ASSEMBLEIA GERAL ORDINÁRIA (07/12/2023)

Pauta Comitê Técnico – Regras da Classe

1. CONTROLE PERFIL DA QUILHA HPE25

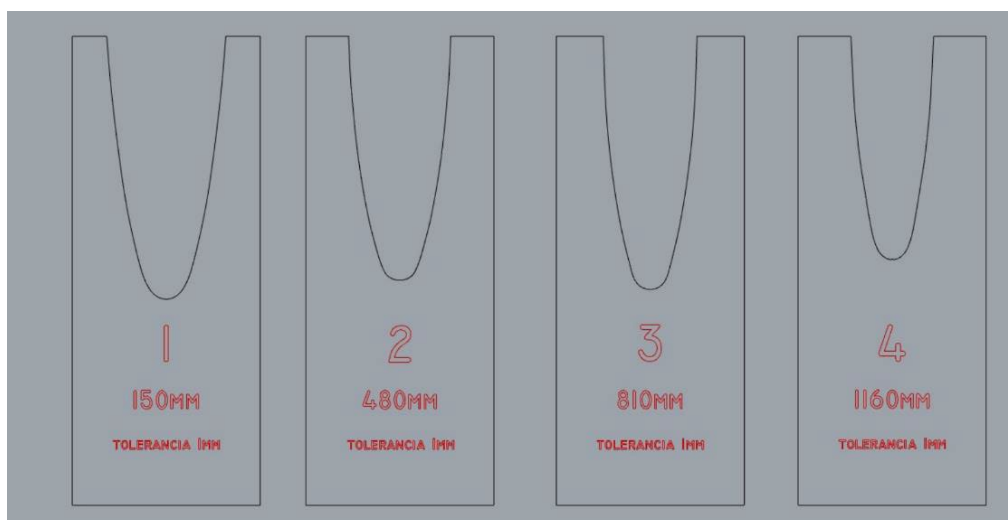
Em resposta à demanda do Conselho ABCHPE25 e preocupações de associados, o CT coordenou a confecção de 4 gabaritos para validação do perfil original da quilha. Os desenhos foram baseados na forma Zonda disponível.

Observação: para a fabricação dos gabaritos em acrílico, foi adicionado 1 mm ao longo toda a curva (gabarito 1 mm mais “espesso” que o molde).

Os gabaritos devem ser utilizados no bordo de ataque da quilha, observando a distância longitudinal ao fundo do barco, na seguinte sequência:

Ferramenta #4: posição a 150 mm do fundo

Ferramenta #3: posição a 480 mm do fundo

Ferramenta #2: posição a 810 mm do fundo

Ferramenta #1: posição a 1.160 mm do fundo

A quilha está em conformidade caso a todas as 4 ferramentas se encaixem na quilha e não seja observado um espaço maior que 1 mm em qualquer ponto das curvas das ferramentas e a folha da quilha.

E.1.5 O bordo de ataque da quilha deve ser comparado com os 4 gabaritos da classe, nas posições 150mm, 480 mm, 810 mm e 1.160 mm em relação ao casco do barco, sendo que a condição para a conformidade (C) é aquela em que as todas as ferramentas se encaixam na quilha e em nenhum ponto é observado um espaço maior que 1 mm. Caso não seja essa a condição, a quilha não (N) está em conformidade e deve ser ajustada.
